表題 RV-4F/7F/7FLLシリーズ 電磁弁セットのエルボ型継手の追加のご連絡

適用機種 RV-4F/7F/7FLLシリーズ

電磁弁セット取付け写真

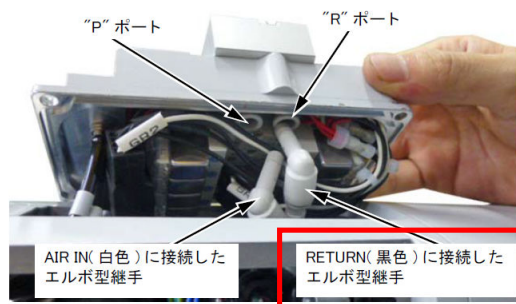
- (1) 梱包形態：電磁弁セット取付け出荷から、添付品に変更します。
- (2) 数量：2個から3個に変更します。

RETURN(黒色)のエア配管にエルボ型継手を2個連結することで、電磁弁セットにエア配管を接続しやすくなります。

電磁弁セット取付け時の配管作業性を向上させるため。
